Vos références : SRNT-US2B\_EI2022-196\_GUNSOCBETAG

Pour faire suite à la sollicitation de compléments de la MRAe concernant la demande d'autorisation environnementale déposée le 2 août 2022 relative au projet d'exploitation d'une carrière au lieu-dit « Santa Maria » sur la commune de LINGUIZZETTA (Numéro télédémarche : B220802-160236-986-051) nous vous apportons les éléments de réponses ci-après.

## Réponses à l'avis délibéré de la Mission Régionale d'Autorité Environnementale (MRAe) Corse sur le projet de carrière sur le territoire de la commune de LINGUIZZETTA (Haute-Corse)

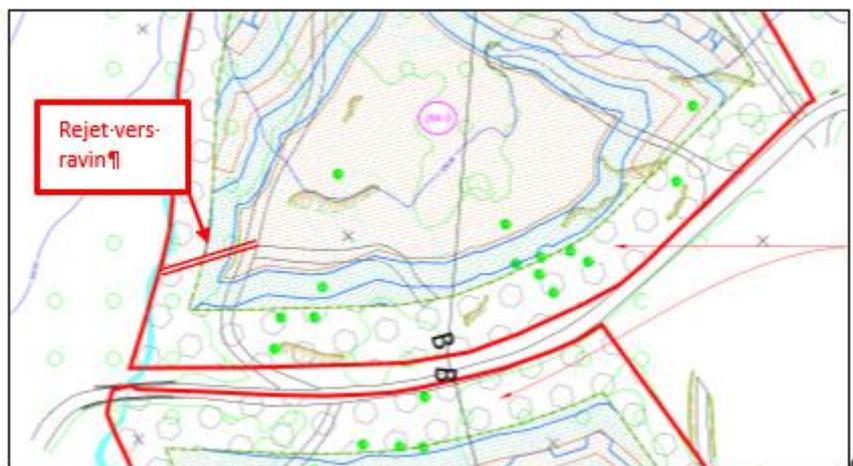
*• en justifiant le non suivi des recommandations de l'hydrogéologue préconisant la mise en place de deux bassins de rétention en point bas des sites nord et est, et en démontrant l'absence d'incidences en aval du périmètre d'exploitation pour les eaux détournées du site ;*

La réalisation du projet conduira à une **réduction** des volumes ruisselés de part l'infiltration supplémentaire favorisée par la réalisation de terrasses et l'absence de ruissèlement vers l'aval.

Le coefficient de ruissèlement passe donc de 20% à **5%**. L'ensemble des eaux de ruissèlement sera infiltré sur place. En cas d'évènement exceptionnel, l'excédent sera collecté et dirigé vers le ravin de Casteletto.

Il n'y a donc pas lieu de réaliser une rétention afin de diminuer l'impact du ruissèlement.

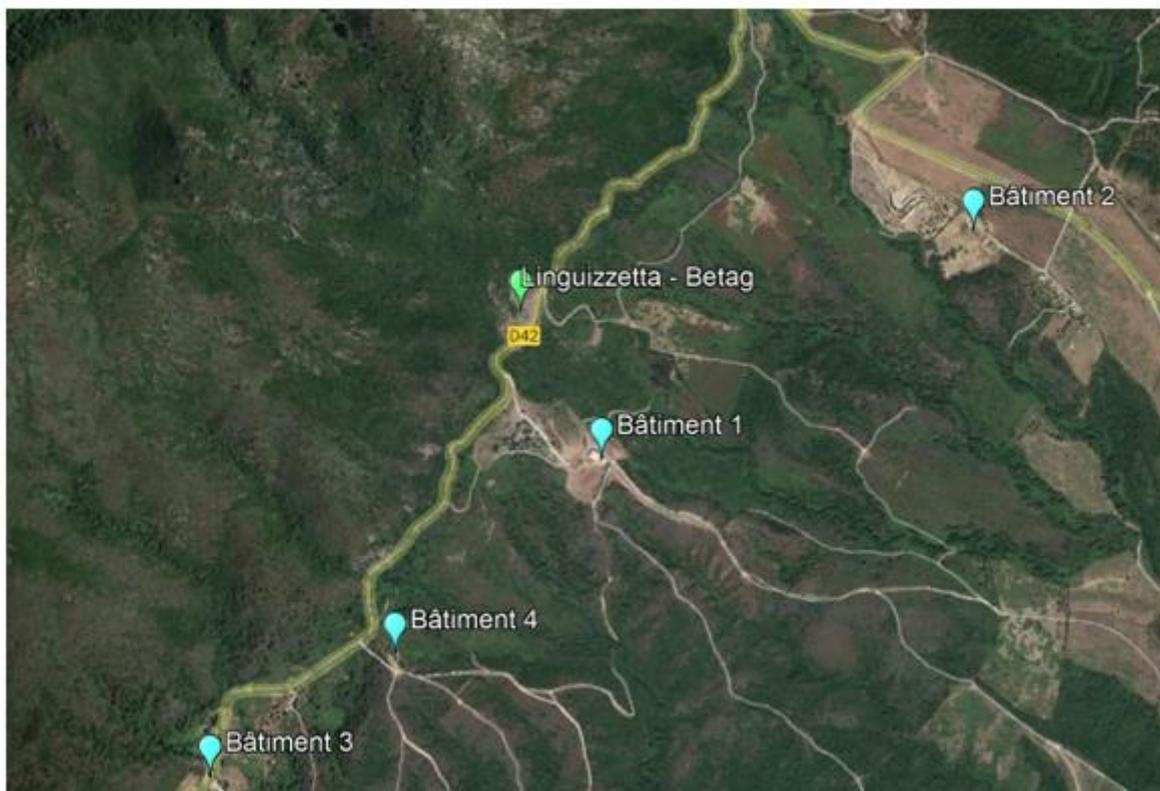
*La MRAe recommande de compléter l'étude d'impact sur les nuisances sonores au niveau des habitations les plus proches :*

- en modélisant les émergences, en précisant les lieux retenus pour réaliser le suivi des mesures acoustiques et en proposant les mesures garantissant des niveaux acceptables pour les riverains concernés ;*

• en précisant où sera réalisé le suivi des niveaux de vibrations générées par l'utilisation d'explosifs et en proposant le cas échéant des mesures visant à limiter les incidences sur l'intégrité des bâtiments.

Le bâtiment le plus proche (bâtiment 1) est une ferme non habitée.

P1 et P2 en limite d'exploitation  
P3 en Zone à émergence règlementée

Lors des premiers tirs, le bâtiment 1 (plan ci-dessous) sera instrumenté afin de vérifier que le seuil maximal réglementaire des vitesses particulières soit bien respecté.
